关于对《长子县城西片区控制性详细规划 CX18街坊 CX18-H42-32 地块修改论证报告》 的公示

规划修改前后对比图

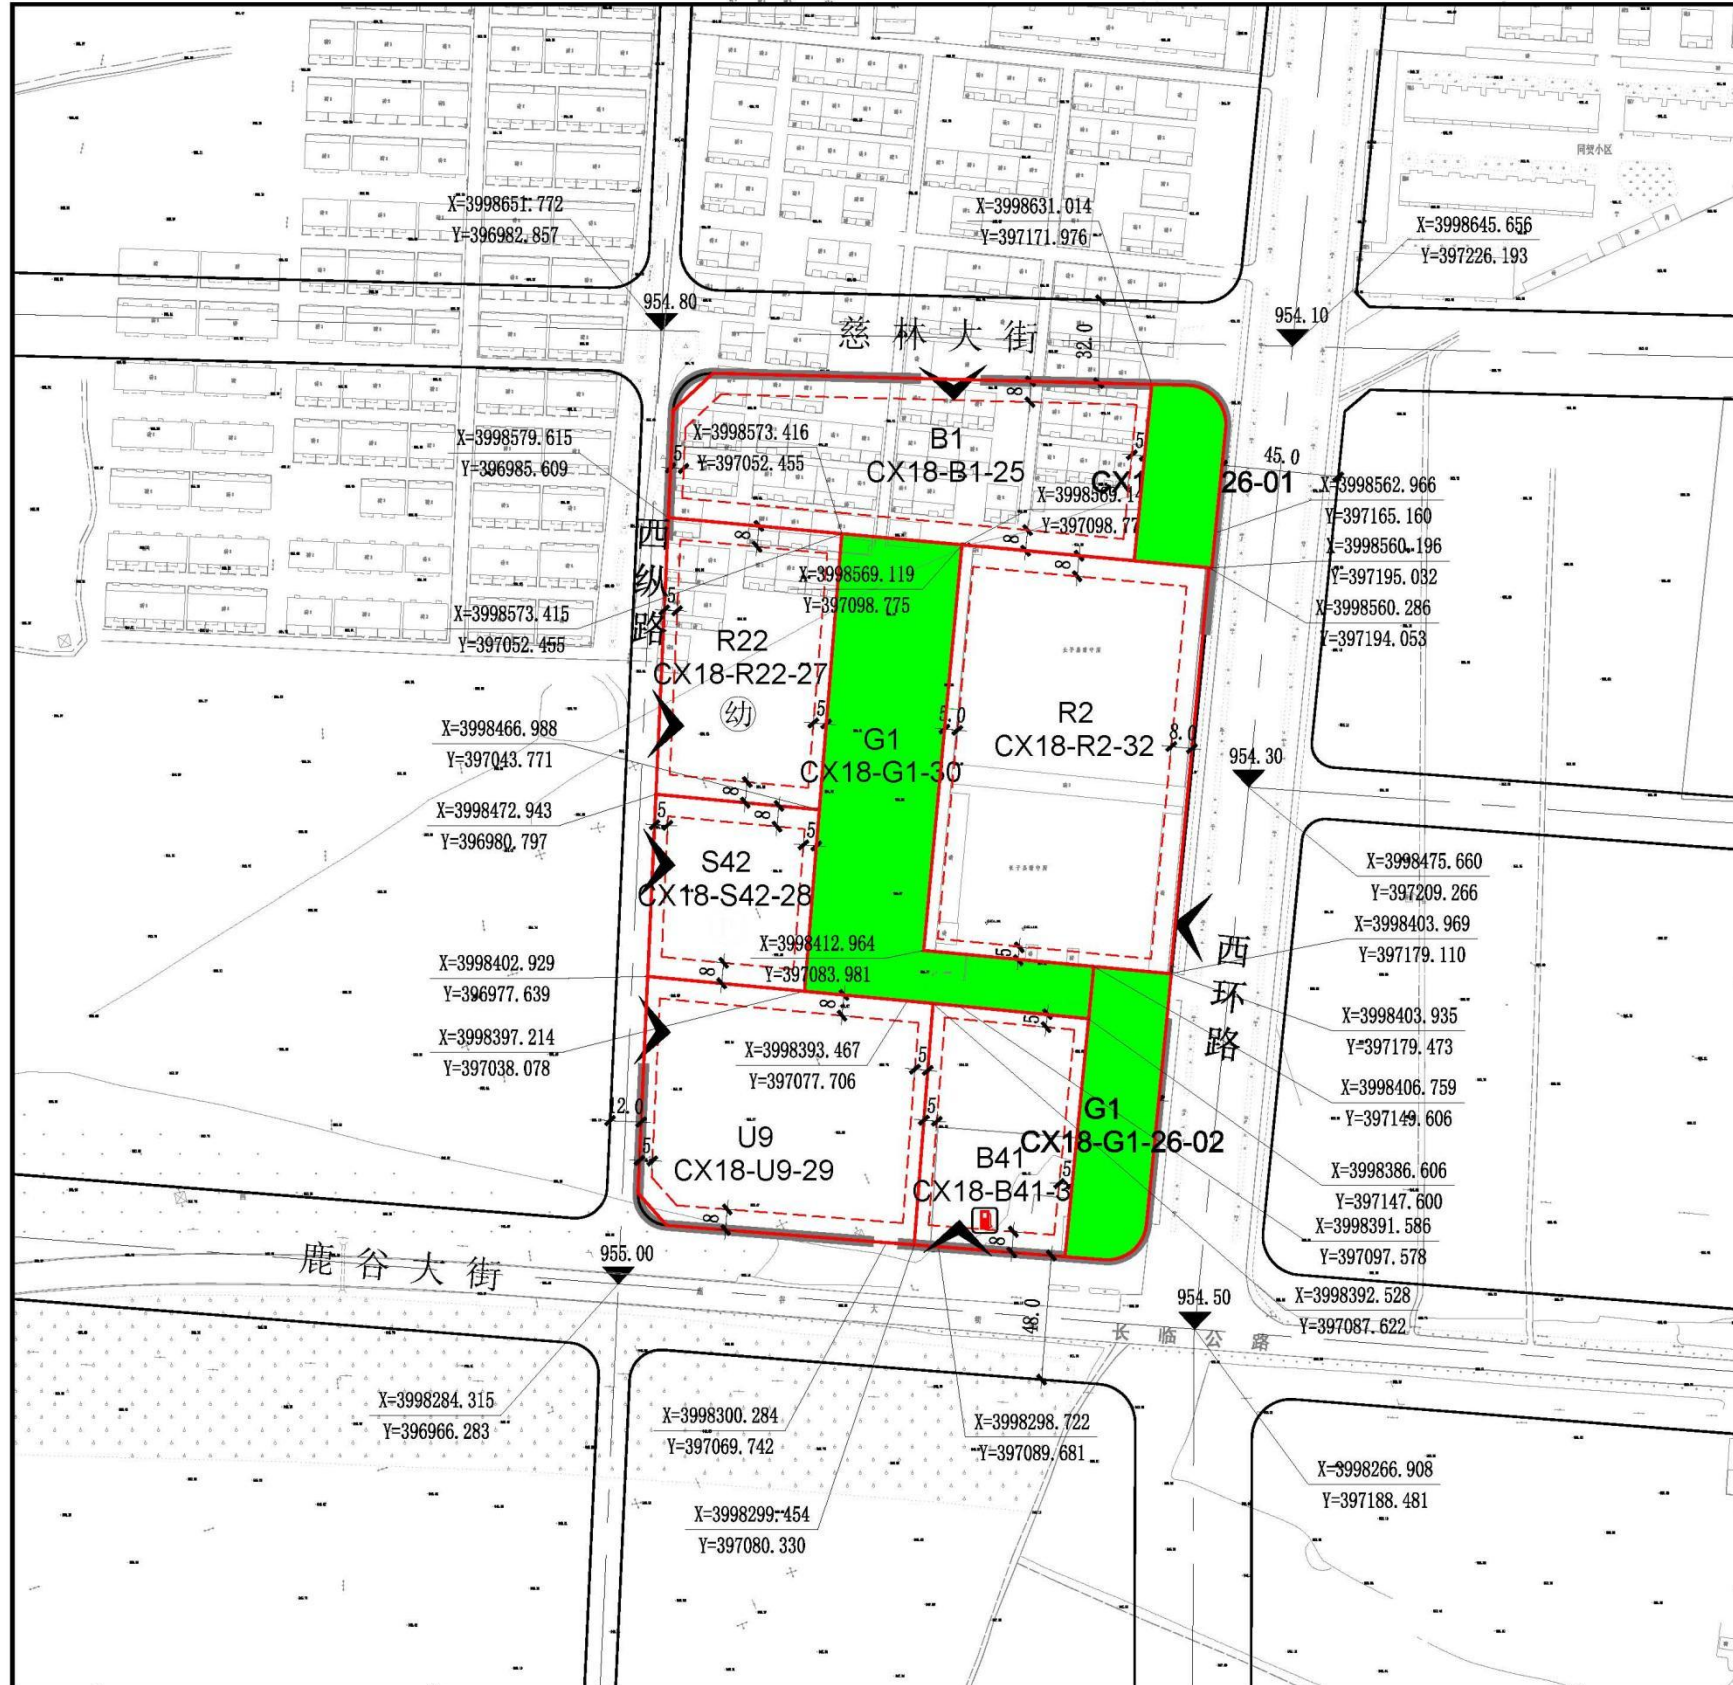
1、根据长子县看守所勘测定界图对 CX18 街坊 CX18-H42-32 地块用地界线进行修改，地块编号修改为 CX18-R2-32，并将用地性质由安保用地（H42）修改为居住用地（R2），同时为最大化提高土地利用效益，容积率确定为 2.5，依据《城市居住区规划设计标准》（GB50180-2018）其他相关指标分别对应为：建筑密度 20%，建筑高度 54m，绿地率 35%；地块东侧退让西环路道路红线不小于 8m；临西环路一侧出入口方位由中部调至地块南侧。

2、根据长子县看守所勘测定界图，将 CX18-G1-26 地块分割为三部分，其中间部分用地划入 CX18-R2-32 地块，用地性质修改为居住用地，两侧部分成为独立地块，用地编号修改为 CX18-G1-26-01 和 CX18-G1-26-02，用地性质为公园绿地（G1）。

3、本次修改 CX18-H42-32 地块用地范围线同时涉及 CX18-B1-25、CX18-G2-30 地块用地范围线修改，同时 CX18-G2-30 地块用地性质修改为公园绿地（G1），其规划指标不做修改。
